Restauration du seuil naturel du lac Joseph, municipalité d'Inverness

Réponses à la deuxième série de questions et commentaires du ministère
du Développement durable, de l'Environnement et des Parcs

Projet de restauration du seuil naturel du lac Joseph sur le territoire de la municipalité d'Inverness par la municipalité régionale de comté de l'Érable (dossier 3211-01-061)

Mai 2010
Q107064

Localisation des sections transversales utilisées
pour la construction du modèle HEC-RAS

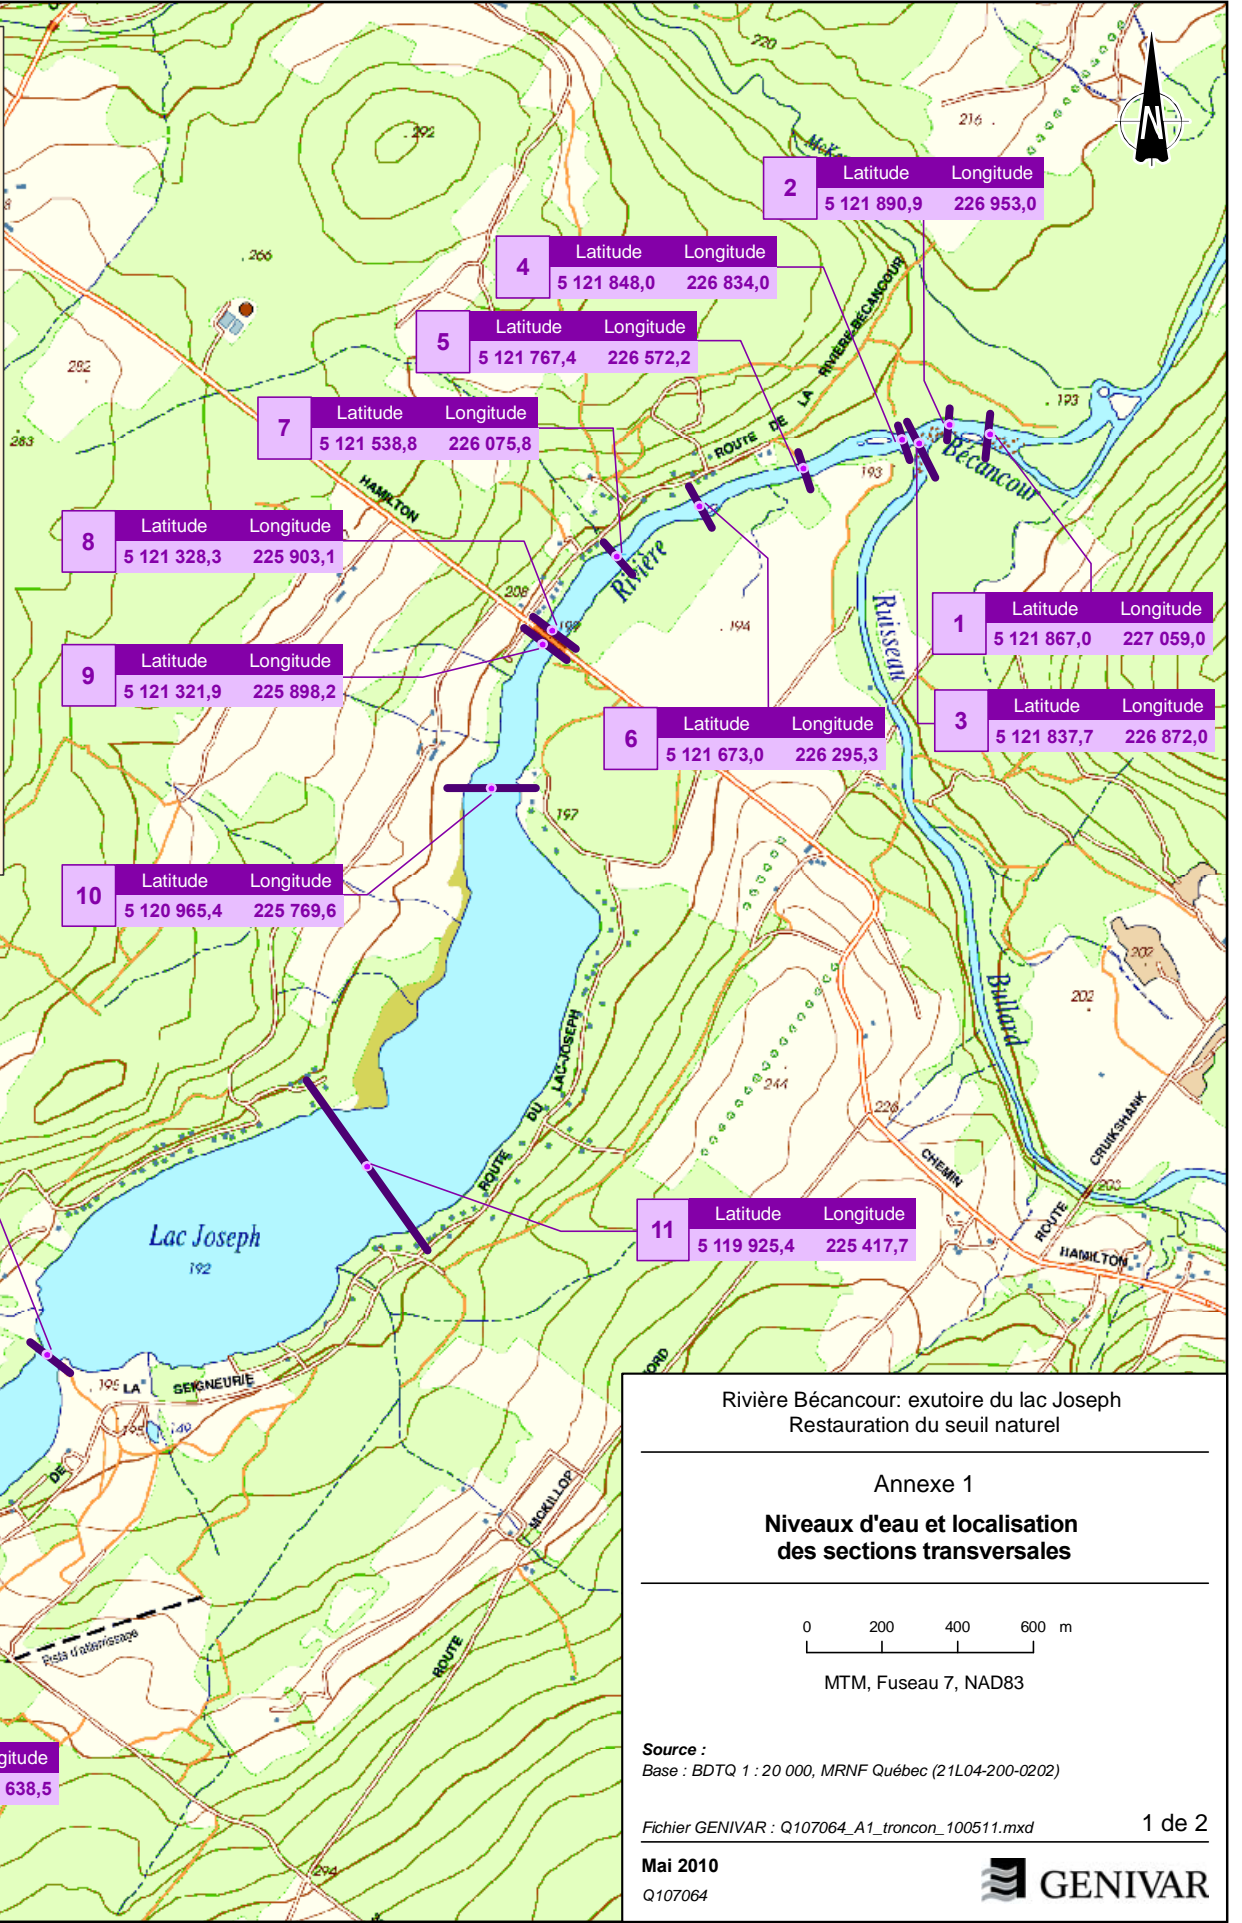
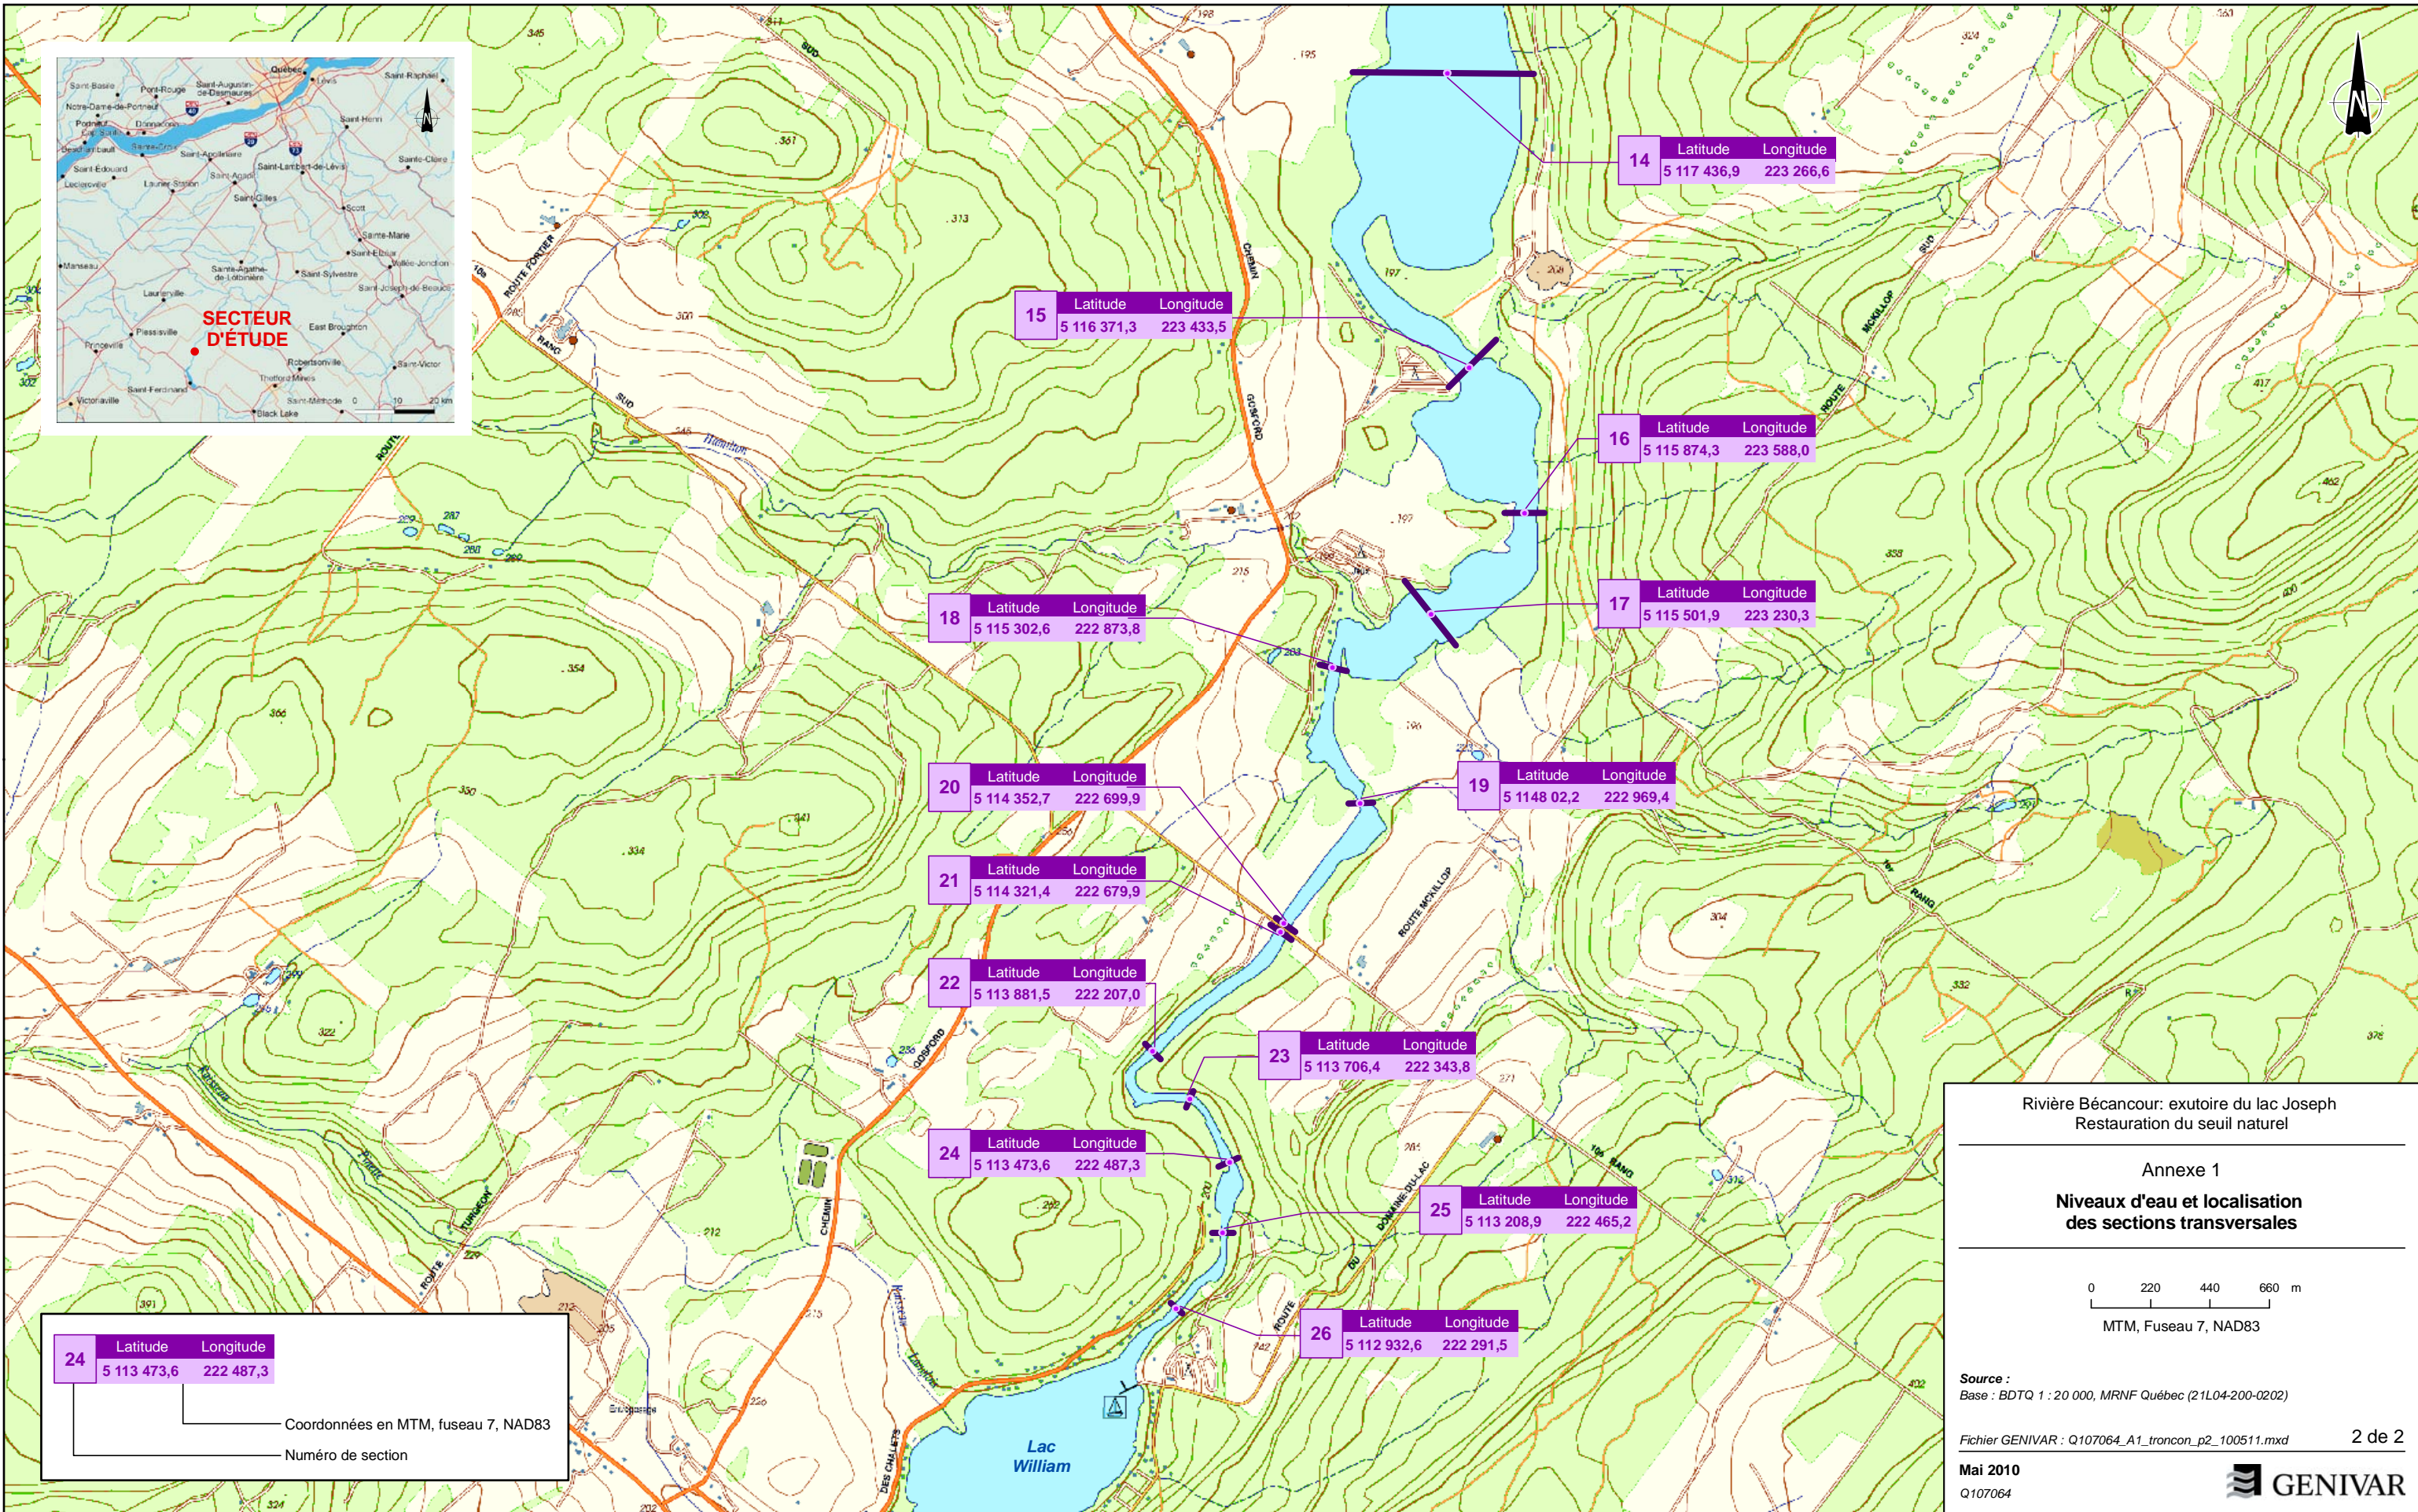
QC-1 Dans la réponse au QC-5 de la première série de questions et commentaires, l'initiateur indique qu'« une évaluation sommaire des vitesses en période d'étiage 2 ans (débit de 1,4 m³/s) et à débit médian (5,5 m³/s) avant et après l'aménagement du seuil a permis de déterminer que celles-ci ne seront pas affectées dans le lac Joseph » et conclut que « la prolifération et l'occurrence des cyanobactéries devraient être inchangées à cet endroit ». L'initiateur devra expliquer sur quelle base il estime que les vitesses d'écoulement, avant et après l'installation du seuil, seront les mêmes dans le lac Joseph.

Le calcul des vitesses est basé sur le modèle hydraulique HEC-RAS qui a été construit pour évaluer le rehaussement des niveaux d'eau causé par la mise en place du seuil. Les tableaux 1 et 2 présentent les vitesses en amont du seuil avant et après l'aménagement. La localisation des sections transversales utilisées pour la construction du modèle HEC-RAS est présentée à l'annexe 1.

Les sections qui délimitent le lac Joseph correspondent aux valeurs comprises entre la section 18 (amont du lac) et la section 10 (aval du lac). En ce qui concerne le débit d'étiage 2 ans (Q_{2,7} = 1,4 m³/s), le tableau 1 démontre bien l'influence négligeable de l'aménagement du seuil sur la diminution des vitesses. Un écart moyen de 0,01 m/s est obtenu pour le tronçon défini par le lac Joseph. Cet écart de 0,01 m/s est fortement influencé par la diminution de la vitesse à la section 16 qui correspond à un rétrécissement considérable du lac Joseph dans ce secteur. À cet endroit, la diminution de 0,09 m/s est valide sur un tronçon de faible longueur (environ 200 mètres) et conserve tout de même une vitesse de 0,03 m/s, assurant ainsi un écoulement effectif dans ce secteur.

Les constatations résumées dans le paragraphe ci-dessus sont toutes aussi applicables pour les conditions d'écoulement correspondant au débit médian d'été de 5,5 m³/s. L'écart moyen des vitesses d'écoulement demeure de 0,01 m/s, tandis que l'écoulement effectif dans le secteur de la section 16 est diminué de 0,08 m/s tout en conservant une vitesse d'écoulement effective de 0,08 m/s.

Bref, pour les deux conditions d'écoulement analysées, des écarts moyens de l'ordre de 0,01 m/s confirment que la diminution des vitesses après aménagement est non-significative.
